ACLARACIÓN No. 5	
Nombre del Proyecto:	Apoyo al Programa Nacional de Transmisión de Energía Eléctrica
Contrato de Préstamo:	Préstamo BID No. 4598/BL-HO y 4599/SX-HO
Proceso No.	LPI No. ENEE-2-LPI-O-
Nombre del Proceso:	Construcción y Pruebas de Ampliación de Subestaciones Eléctricas San Buenaventura y San Pedro Sula Sur 230/138 kV, y Línea de Transmisión Doble Terna 230 kV
País:	Honduras
Institución:	Empresa Nacional de Energía Eléctrica (ENEE)

La Empresa Nacional de Energía Eléctrica (ENEE), con base a lo establecido en la Sección I. Instrucciones a los Oferentes (IAO) del Documentos de Licitación (DDL), Numeral 7. “Aclaración del Documento de Licitación, visita al lugar de las obras y reunión previa a la Licitación”, del proceso No. ENEE-2-LPI-O- Construcción y Pruebas de Ampliación de Subestaciones Eléctricas San Buenaventura y San Pedro Sula Sur 230/138 kV, y Línea de Transmisión Doble Terna 230 kV, por este medio hace del conocimiento a todos los posibles oferentes, lo siguiente:

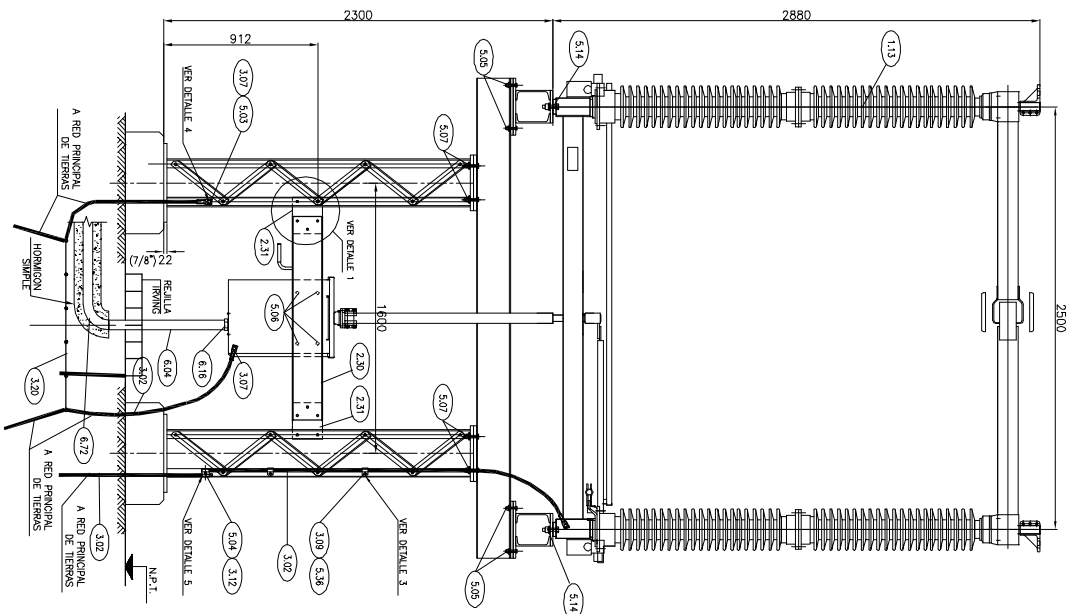
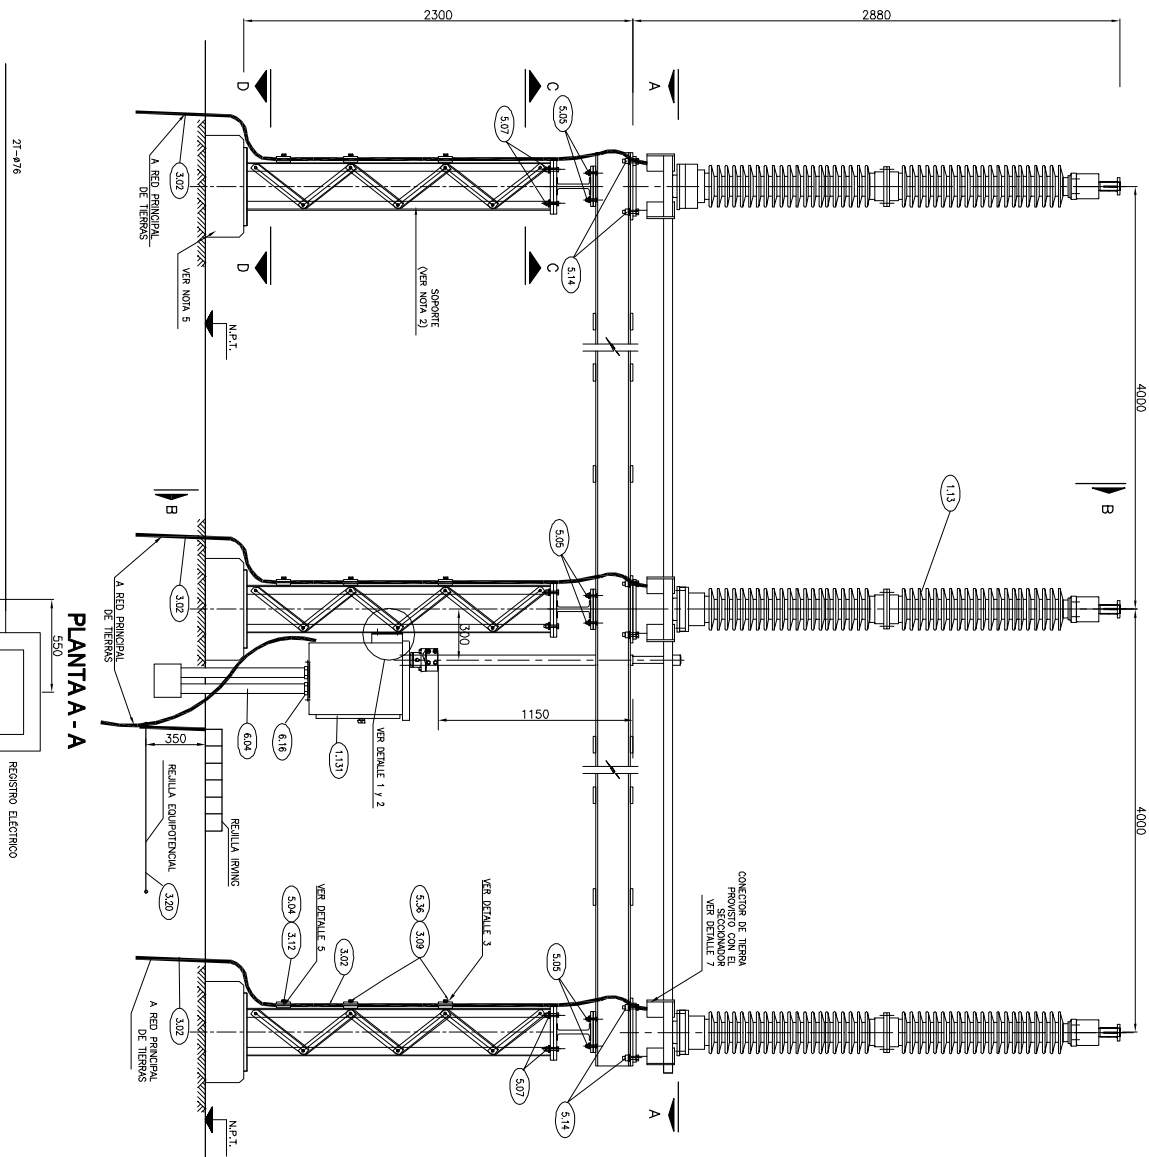
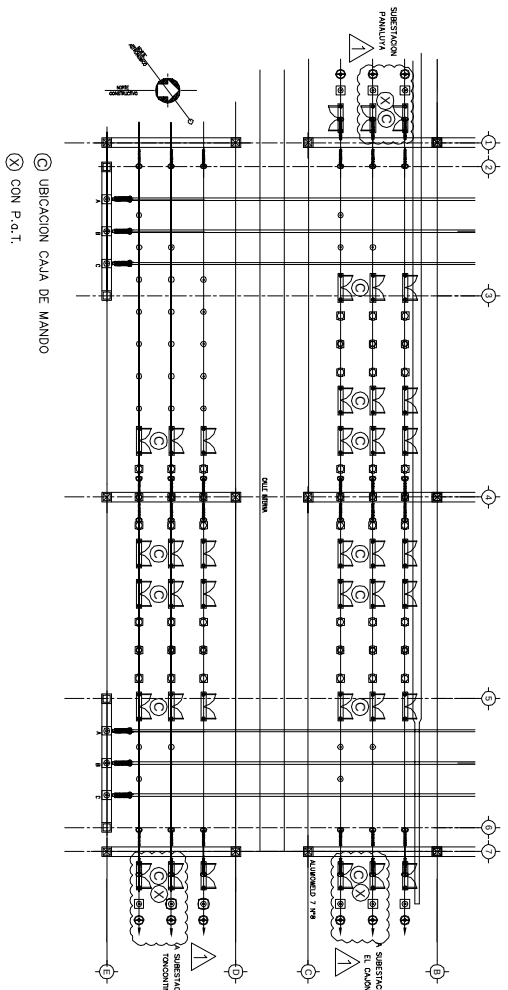
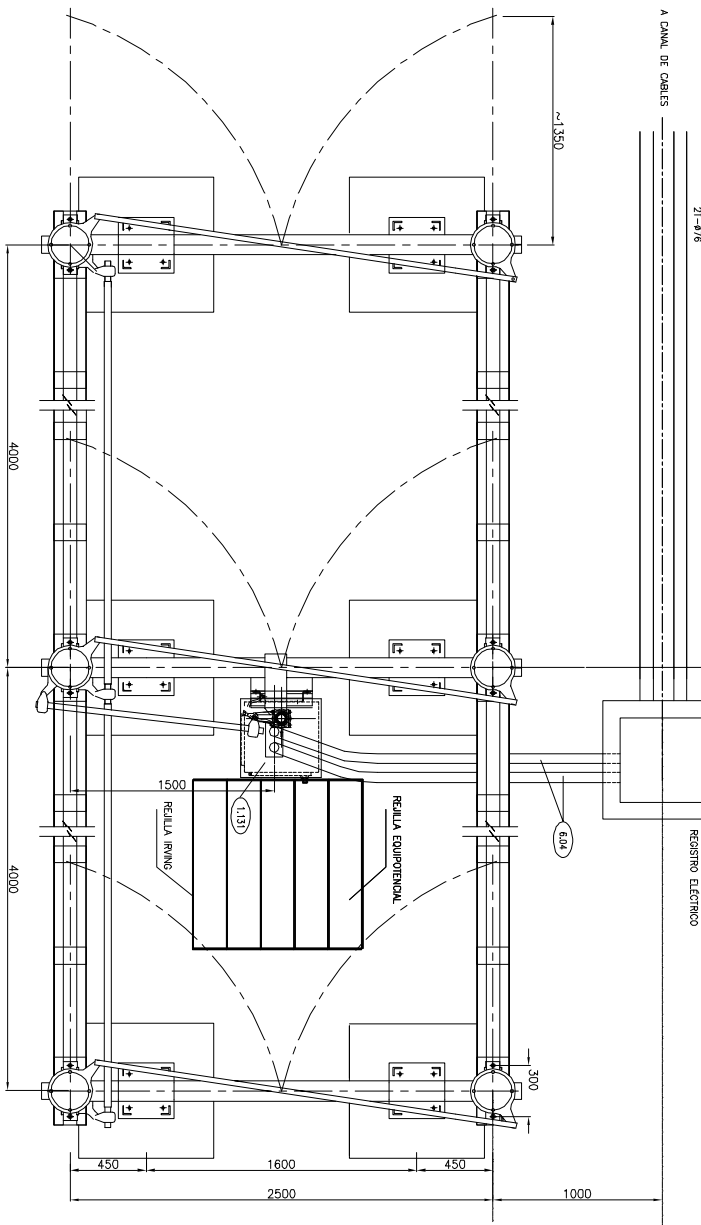
Pueden proporcionar los planos estructural soporte de equipos y los planos estructurales de portaría.

Con la información descrita a partir de la página No.515 a la 520 en relación a las estructura de tipo celosía en las bases de licitación, se puede realizar la ingeniería para la fabricación de las misma, sin embargo, se anexa los siguientes planos de detalle de taller de estructura para soporte de equipo menor y mayor existentes de la SE SPSS y SBV y de otro proyecto como referencia: (i) Plano de Armado para estructuras de soportes para equipo menor para 138kV aplica para los siguientes equipos: pararrayos, soporte de barra y transformadores de medida (ii) Plano de Armado para estructuras de soportes para equipo menor para 230kV aplica para los siguientes equipos: pararrayos, soporte de barra, transformadores de medida, (iii) Dos Planos de armado de los pórticos existentes (B558 y B559) en SE San Pedro Sula Sur.

TABLEROS DE CORRIENTE ALTERNA (TCA)

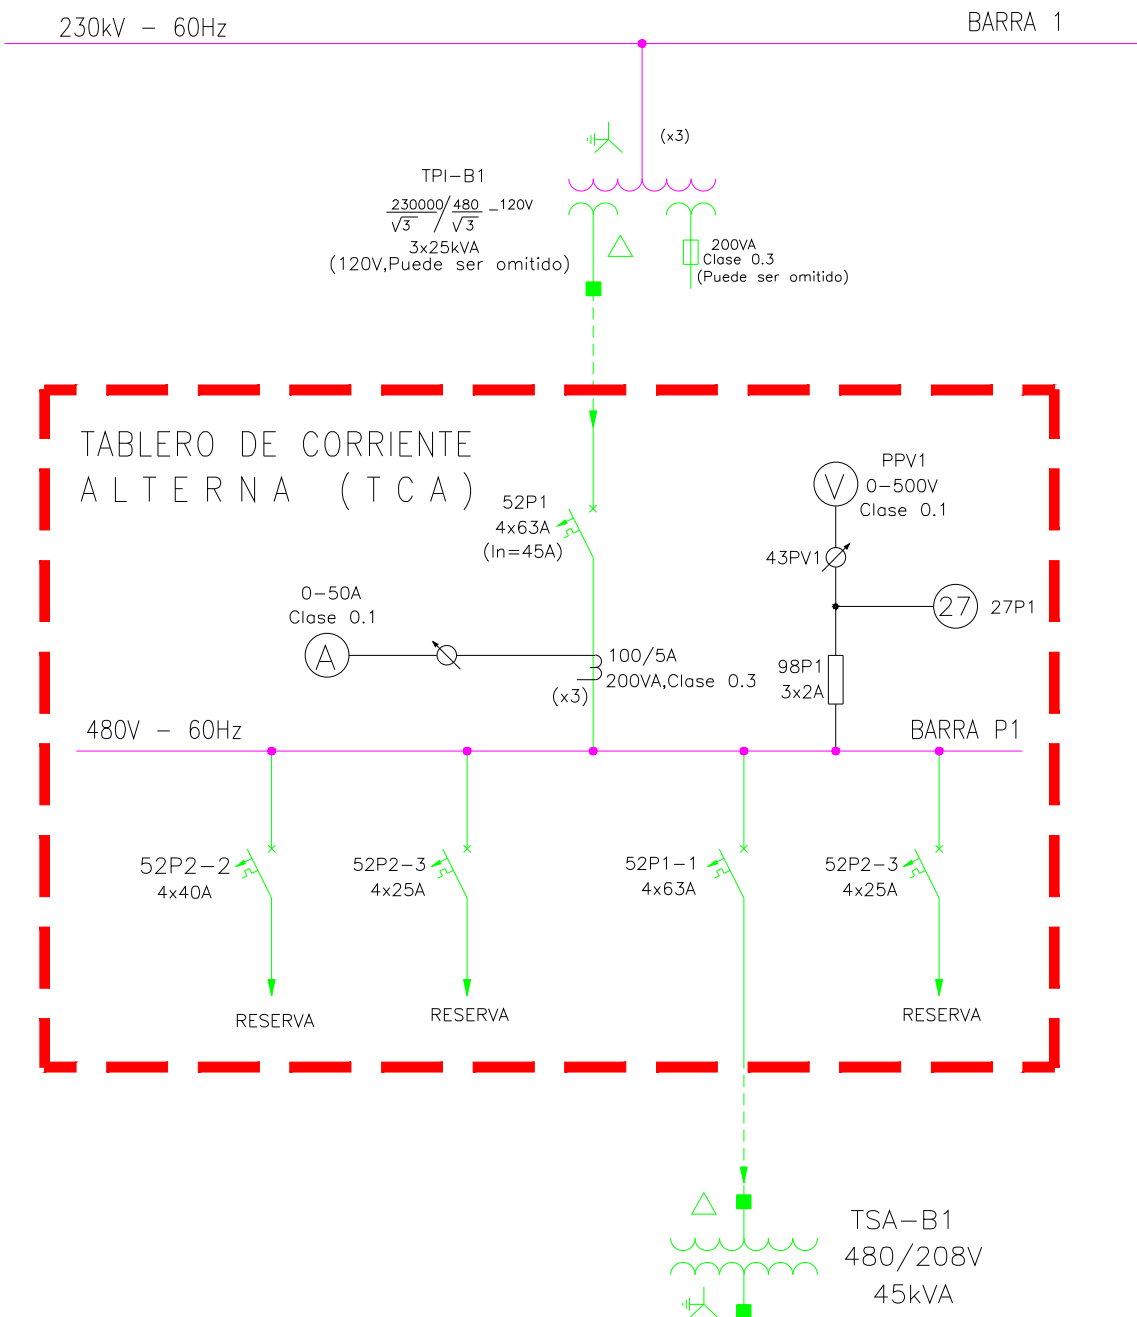
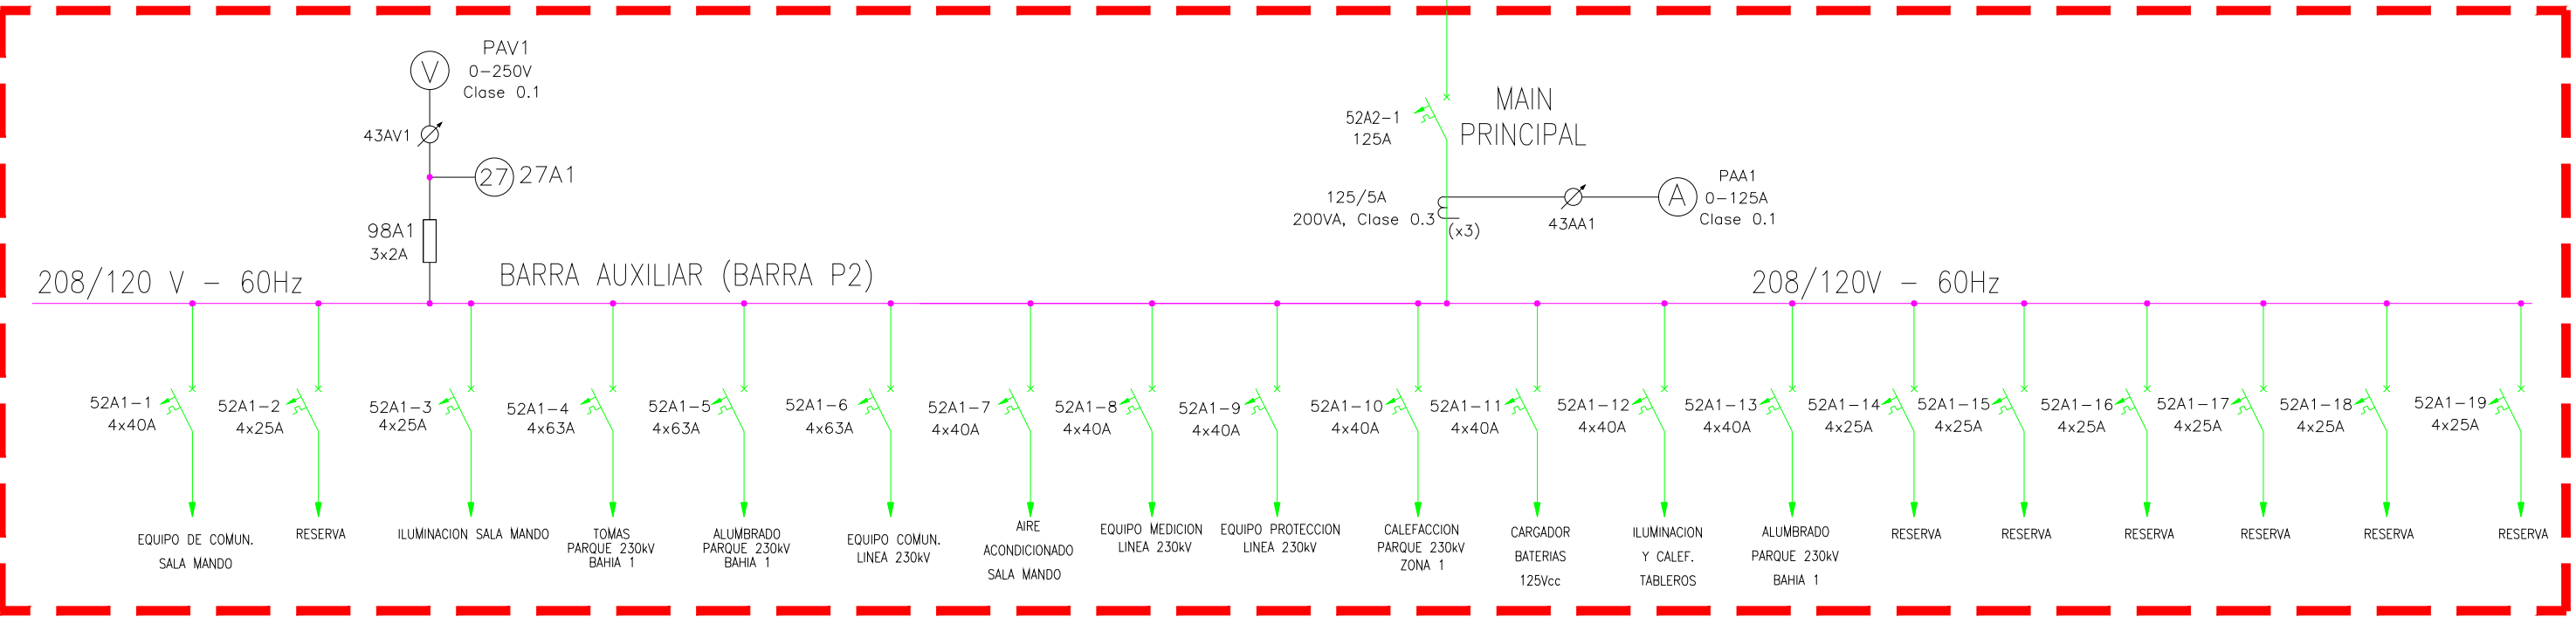
1. Confirmar que el termino de Voltaje Nominal Secundaria Trifásica se refiere al voltaje nominal secundario monofásico.
2. Confirmar que la tensión nominal secundaria para la parte de potencia (25kVA) es de 480V.
3. En caso de no ser 480V en el punto anterior, favor de informar cuál es el valor de voltaje nominal secundario monofásico.
4. Confirmar si el segundo devanado debe cumplir con prestaciones de protección y medición. Ya que 0.5 es una clase de precisión en normativa IEC y C-200 es para protección de transformadores de Corriente IEEE.
5. En caso de ser solo un segundo devanado secundario de medición deberá ser clase 0.3Z para cumplir con una clase más rigurosa y una carga de 200VA. Favor de confirmar si debe ser de esta manera.
6. Confirmar que las prestaciones del secundario de potencia no serán simultáneas con el secundario de medición/protección.

- 1 Se confirma que el voltaje secundario es 480Vca monofásico, para hacer un arreglo trifásico en Delta.
- 2 Se confirma que la tensión nominal es 480Vca.

- 3 Ver respuesta del numeral anterior (2).
- 4 El devanado es 0.3 WXYZ. Sin embargo, este devanado puede ser omitido en la oferta.
- 5 Ver respuesta indicada en el numeral anterior (4).
- 6 No serían simultáneas, referirse a lo indicado en el numeral 4 de esta respuesta.

Se anexa plano unifilar simplificado del esquema para el servicio propio.

TABLEROS DE CORRIENTE ALTERNA (TCA)

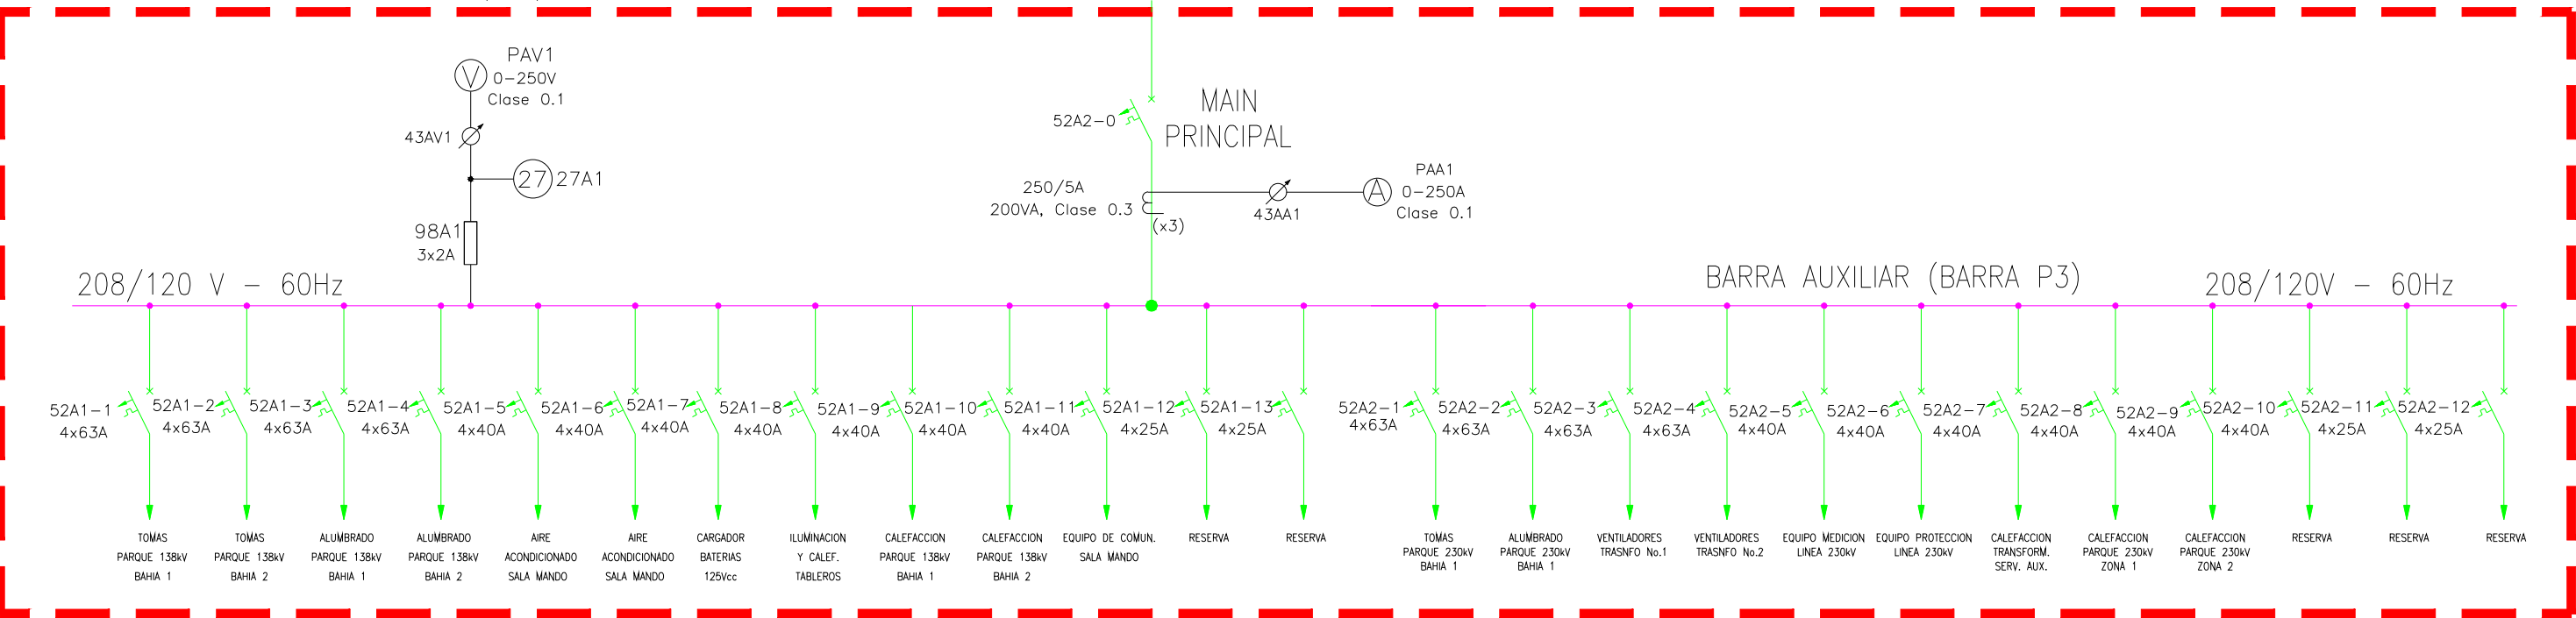
1. Confirmar que el termino de Voltaje Nominal Secundaria Trifásica se refiere al voltaje nominal secundario monofásico.
2. Confirmar que la tensión nominal secundaria para la parte de potencia (25kVA) es de 480V.
3. En caso de no ser 480V en el punto anterior, favor de informar cuál es el valor de voltaje nominal secundario monofásico.
4. Confirmar si el segundo devanado debe cumplir con prestaciones de protección y medición. Ya que 0.5 es una clase de precisión en normativa IEC y C-200 es para protección de transformadores de Corriente IEEE.
5. En caso de ser solo un segundo devanado secundario de medición deberá ser clase 0.3Z para cumplir con una clase más rigurosa y una carga de 200VA. Favor de confirmar si debe ser de esta manera.
6. Confirmar que las prestaciones del secundario de potencia no serán simultáneas con el secundario de medición/protección.

1. Se confirma que el voltaje secundario es 480Vca monofásico, para hacer un arreglo trifásico en Delta.
2. Se confirma que la tensión nominal secundaria para la parte de potencia (25kVA) es de 480V.
3. Ver respuesta indicada en el numeral anterior (2).
4. El devanado es 0.3 WXYZ. Sin embargo, este devanado puede ser omitido en la oferta.
5. Ver respuesta indicada en el numeral anterior (4).
6. No serían simultáneas, referirse a lo indicado en el numeral 4 de esta respuesta.

Se anexa plano unifilar simplificado del esquema para el servicio propio hoja 1 de 1.
